改善箇所説明図①

改善措置の内容

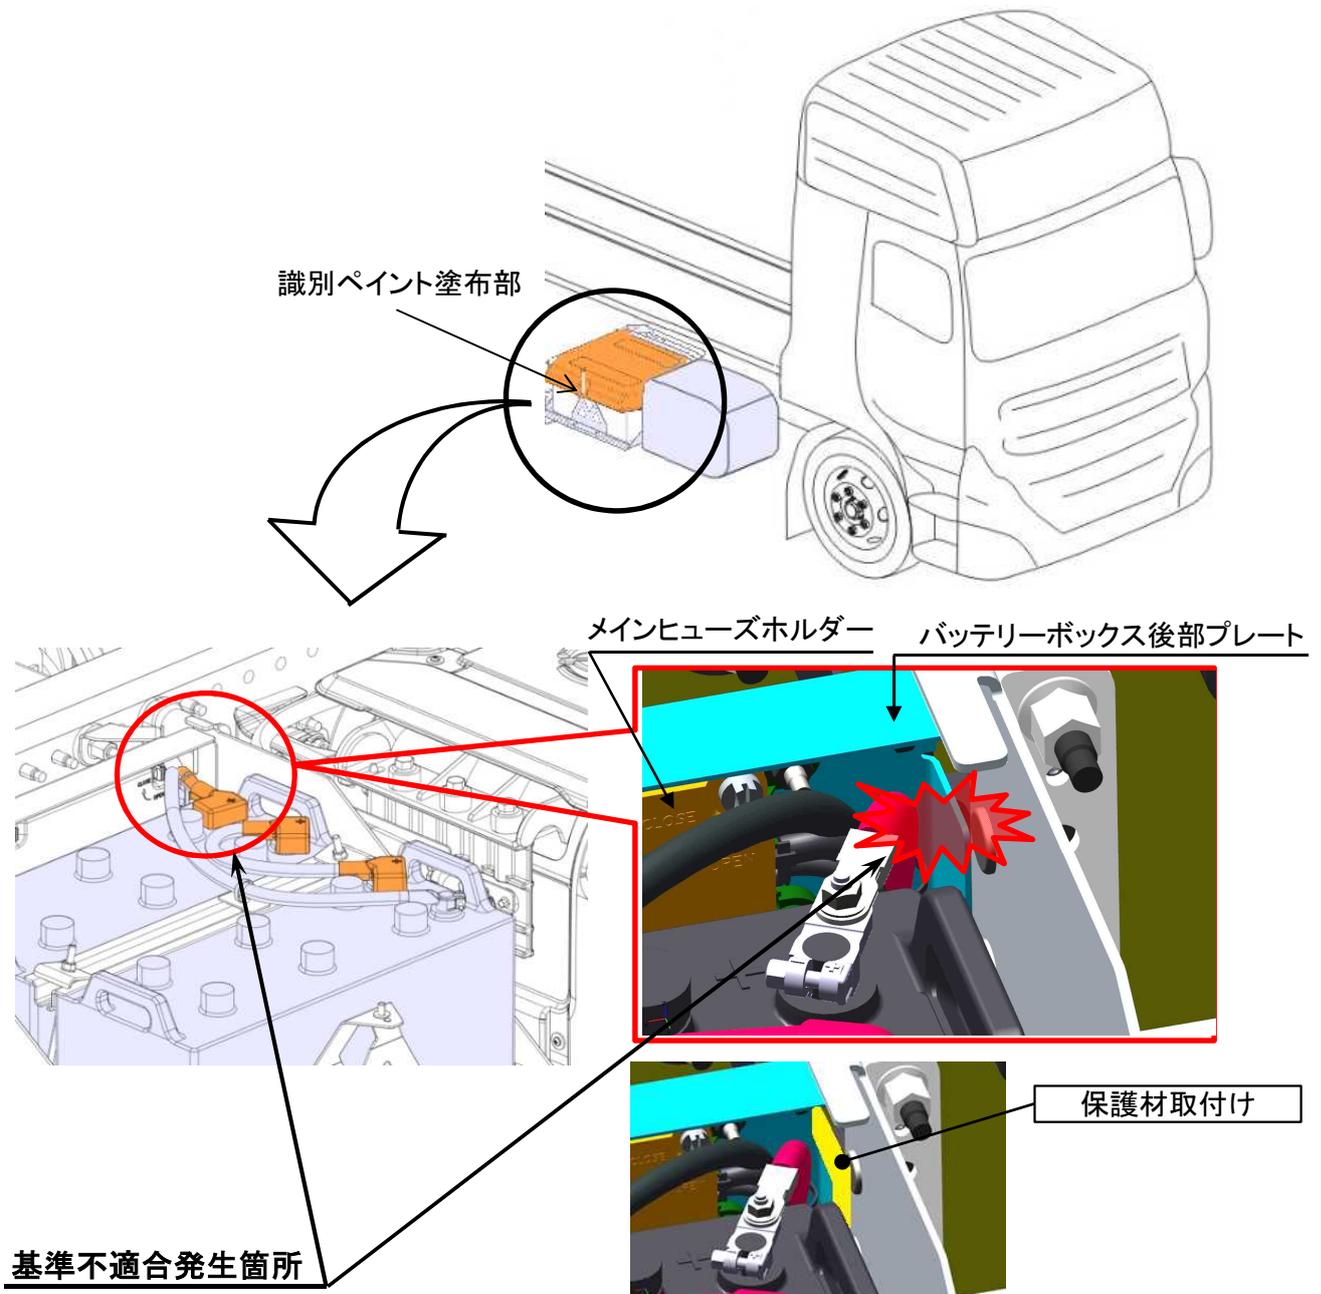
大型トラックにおいて、バッテリー固定プレートの形状が不適切なため、バッテリー端子に電源ケーブルを取り付けた際、電源ケーブルが固定プレートの端部と干渉するものがある。そのため、そのままの状態で使用を続けると、電源ケーブルの被覆が損傷して短絡し、最悪の場合、走行中にエンジンが停止し、再始動できなくなるおそれがある。

全車両、バッテリー固定用プレートの端部に保護材を取付ける。併せて、電源ケーブルを点検し、損傷がある場合は保護材の取付けまたは新品に交換する。

注： は、措置する箇所(取付け部品)を示す。

識別: 作業完了車には、バッテリーカバー固定ナットの表面に黄色又は白色ペイント塗布する。
